**Artikel:** Aktueller Wettbewerb : Aufwertung eines alten Quartiers : Ideenwettbewerb Arbeitsamt München und Berufsinformationszentrum

# Aktueller Wettbewerb

## Aufwertung eines alten Quartiers

Ideenwettbewerb Arbeitsamt München und Berufsinformationszentrum

1. Preisgruppe, Betz, München. Modell.

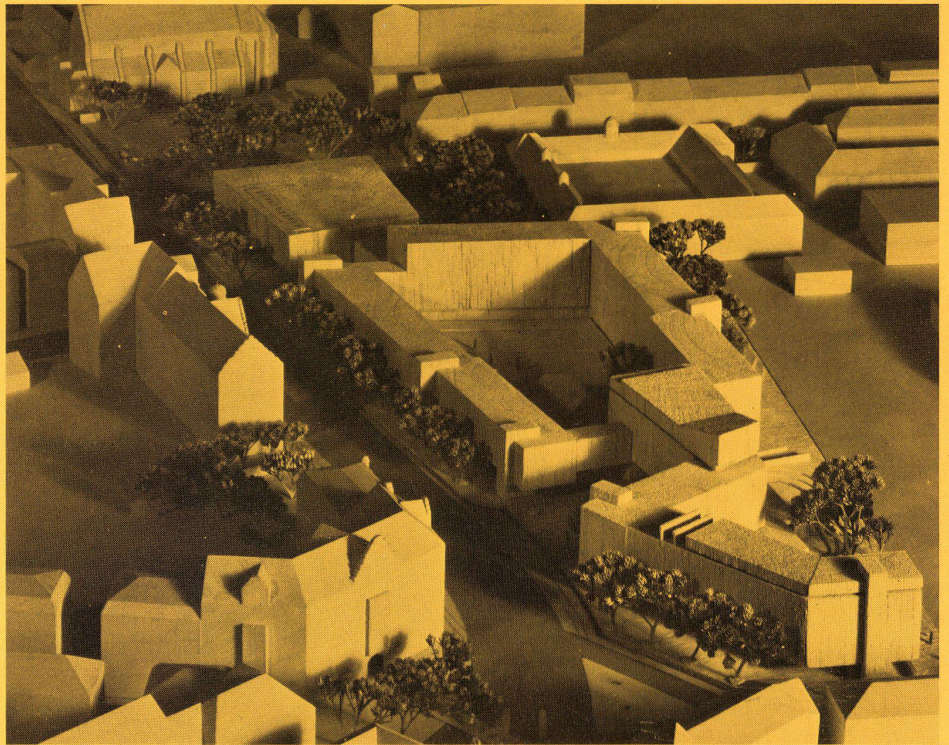
Der Entwurf besteht in seiner städtebaulichen Konzeption durch eine leicht ablesbare, gut proportionierte Abfolge von Plätzen im Wechsel von zur Straße geöffneten und gegen die Straße geschlossenen Architekturräumen. Die Höhenentwicklung am Kapuzinerplatz entspricht den Ansprüchen, die die bestehenden 3 Platzseiten an die 4. stellen müssen.

Der funktional und städtebaulich gut gestaltete Vorplatz liegt mit seinem Haupteingang richtig zum Kapuzinerplatz und bewahrt sich trotzdem eine unverwechselbare und nicht beiläufige Gestalt. Die Gebäudedisposition um den großen Hof stellt in ihrer Abfolge von niedrigem Gebäuderiegel an der Kapuzinerstraße und der wesentlich höheren, aber weit in der Grundstückstiefe liegenden Randbebauung eine vorzügliche städtebauliche Lösung dar.

Die Geräumigkeit dieses Innenhofes erlaubt ohne Gefahr gestalterischer Peinlichkeit die Verwendung von Sonderbauformen zur optischen Unterstützung bestimmter Gebäudeinhalte. Der evtl. Fortfall der vorgeschlagenen und im Programm nicht geforderten Läden am Kapuzinerplatz würde die städtebauliche Qualität nicht beeinflussen. Der 1. Bauabschnitt stellt eine in sich geschlossene, ausgewogene Anlage dar.

Die Fassaden sind ohne aufwendige Gestaltungsmittel entwickelt, wobei die Treppenhäustürme als Gliederungselemente gut proportioniert eingesetzt werden.

3  
1. Preisgruppe, Schultz-Brauns + Troberg, München; Modell.

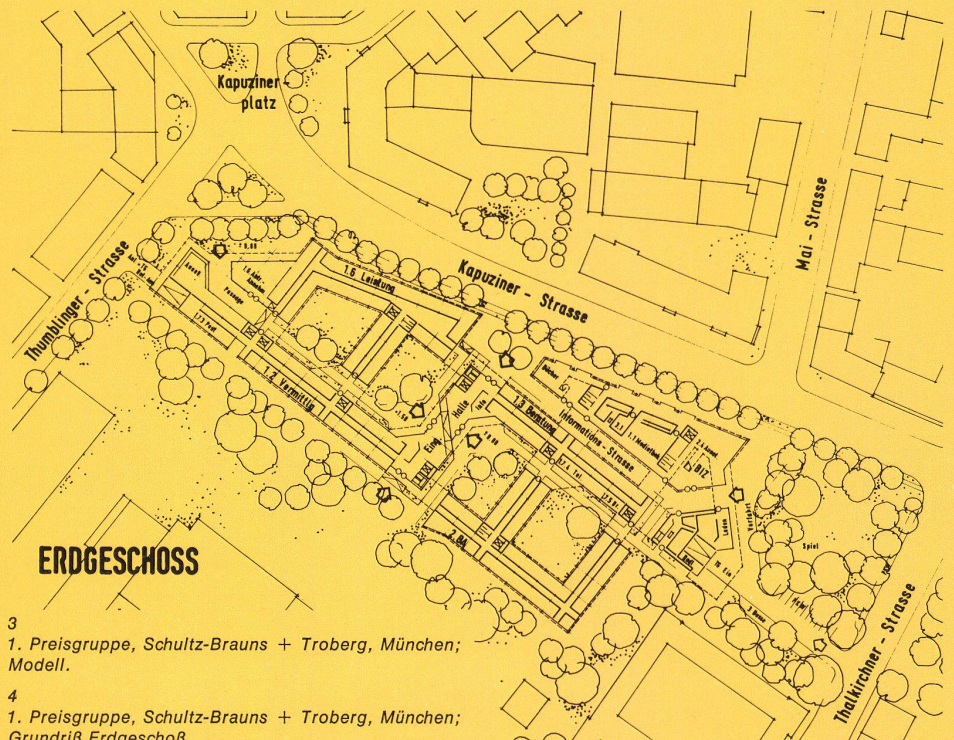
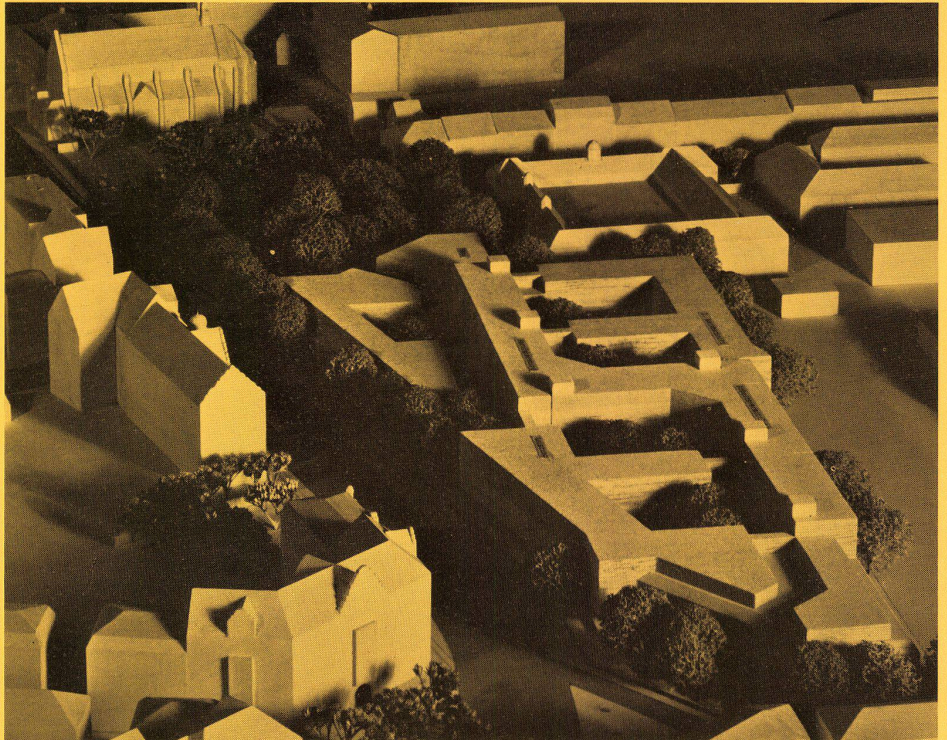
Die Innenhöfe im 1. wie im 2. Bauabschnitt sind ausreichend dimensioniert. An bestimmten Eckschlüssen bestehen bei dem vorliegenden Entwurf Abstandsflächenprobleme. Die Wegführung konzentriert sich auf das städtebaulich reizvolle Angebot einer parallel zur Kapuzinerstraße geführten engen »städtischen« Gasse. Die Wegeführung entlang der Schlachthofgrenze ist gestalterisch nachgeordnet und erst im östlichen Teil unter Benutzung der im 2. Bauabschnitt entstehenden Innenhöfe räumlich geringfügig differenziert. Die Garagenzu- und -abfahrt und die Busparkplätze sind funktionstüchtig. Die Busvorfahrt ist nicht frei von Mängeln. Die erforderliche Anzahl oberirdischer Pkw-Stellplätze ist nicht erreicht. Der Vorschlag des Verfassers, der hohen inneren Büroaugruppe eine Zone niedrigerer, in sich differenzierter Baukörper vorzulagern, wird als ein interessanter Beitrag zur Lösung des städtebaulichen Problems erachtet. Die konkave Formung des südlichen Platzabschlusses Kapuzinerplatz ist eine durchaus denkbare Lösung. Es wird allerdings bedauert, daß die Höhenentwicklung an dieser Stelle zu zurückhaltend ist. Besonders begrüßt wird in städtebaulicher Hinsicht die Zusammenfassung der Hauptzugangszone, bei einem gut proportionierten Vorplatz. Die Zusammenfassung der Einrichtungen wie BIZ, Bibliothek und Hauptzugang an dieser Stelle steigert den städtebaulichen Reiz. Der interessante und in der städtebaulichen Struktur voll befriedigende Vorschlag, das BIZ dem Büro-Bereich als eigenen, ihm aber zugeordneten Baukörper vorzulagern, verdient volle Anerkennung. Der städtebauliche Reiz dieses Vorschlages beruht allerdings auf Querschnittsdimensionen und Höhenentwicklungen, die bei der vom Verfasser vorgeschlagenen Nutzung im Bürobereich unzulässig sind. Möglicherweise ist eine Lösung angesichts der Tatsache, daß die erforderlichen Geschossflächen im Gesamtprojekt um ca. 10% überzogen sind, zu finden. Insoweit mag das sinnvoll konzentrierte Freiflächenangebot im Bereich Kapuzinerstraße/Thalkirchner Straße und die sonstige Kompaktheit des Vorschlages verständlich und vertretbar sein.

Durch das Freistellen der Hauptstützen entsteht eine maßstäblich und rhythmisch gegliederte Fassade. Die Sonderbereiche sind abwechslungsreich gestaltet.

5  
 1. Preisgruppe, GKK + Partner, Berlin; Modell.

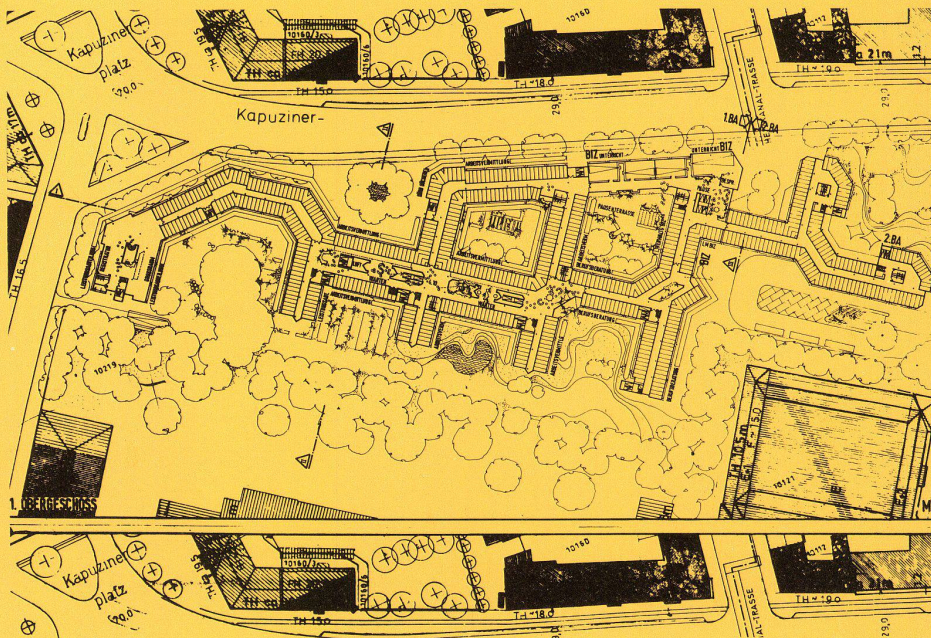
Der Vorschlag für die Platzgestaltung am Kapuzinerplatz vermag zu überzeugen. Die Anlage eines nach Süden gerichteten, gut proportionierten Vorplatzes im Anschluß an den Kapuzinerplatz stellt einen guten städtebaulichen Beitrag dar. Die Längsentwicklung der Gebäudemassen entlang der Kapuzinerstraße ist damit auf ein angenehmes Maß reduziert. Der relativ starke Überbauungsgrad bietet zwar gute Arbeitsbedingungen im Bürobereich durch geräumige Innenhöfe, schränkt jedoch die großzügige Freilächengestaltung ein. Der vom Verfasser angebotene Ausgleich durch eine bemerkenswerte Durchlässigkeit der Gesamtanlage wird begrüßt. Die großzügige städtebauliche Gesamtgliederung des 1. BA wird im 2. BA nicht durchgehalten. Die hier angebotene zu starke städtebauliche Differenzierung erscheint nicht zwingend. Die Lage der Zuordnung der Bücherei im Gesamtkonzept verdient Beachtung. Die Differenzierung der Fassade resultiert aus dem Wechsel der Außenwandverkleidung teils vor, teils hinter den Außenstützen. Dieser Fassadenversatz ist jedoch aus den Raumfunktionen nicht immer zwingend abzuleiten.

4. Preis, Architektenpartnerschaft Brunnert, Mory, Osterwalder, Vielmo, Stuttgart; Modell.

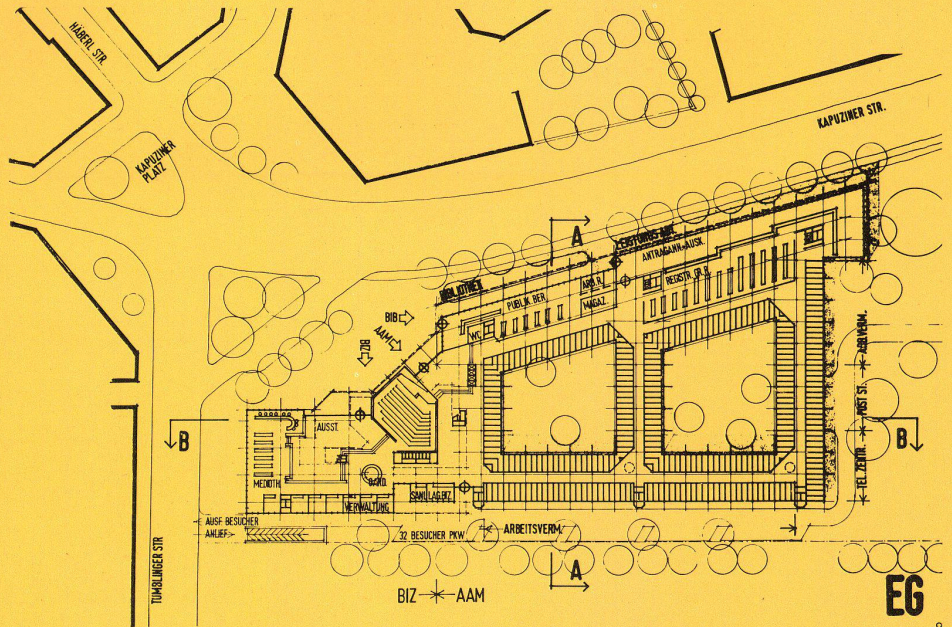
Die Fußwegeführung ist auf einen wenig ansprechenden, durch PKW-Stellplätze eingeengten Randstreifen an der Schlachthofgrenze beschränkt. Die zwischen 2. Bauabschnitt und Schweineschlachthalle vorgesehene großzügige Freifläche wird anerkannt. Die Tiefgaragenzufahrt ist in Verbindung mit dem Busparkplatz nicht verkehrstüchtig. Die entgegengesetzte Anlage von Buszufahrt zum BIZ und Busparking wird beanstandet.

Die Lage des Haupteinganges mit Konzentration der publikumsintensiven Nutzung in diesem Bereich wird hervorgehoben. Die Einzelgestaltung der Platzwände am Kapuzinerplatz nimmt alle erkennbaren städtebaulichen Beziehungen auf. Die Parallelführung der Straßenrandbebauung der Kapuzinerstraße ist im Grundsatz richtig. Jedoch wird eine starke rhythmische Gliederung dieses Randbereiches vermisst. Ein zu erhaltender Baum in der Grundstückszufahrt an der Thalkirchner Straße ist entfernt.

Die Fassadengestaltung unter Verwendung von Ziegelmauerwerk entspricht der großflächigen Baukörpergliederung des Gesamtkomplexes. Sie steht damit im Gegensatz zu den maßstäblich gegliederten Wohnhausfassaden an der Nordseite der Kapuzinerstraße.

Die Lage der Sonderbereiche am Haupteingang Kapuzinerplatz ist deutlich ablesbar, jedoch sind die Proportionen unausgewogen.
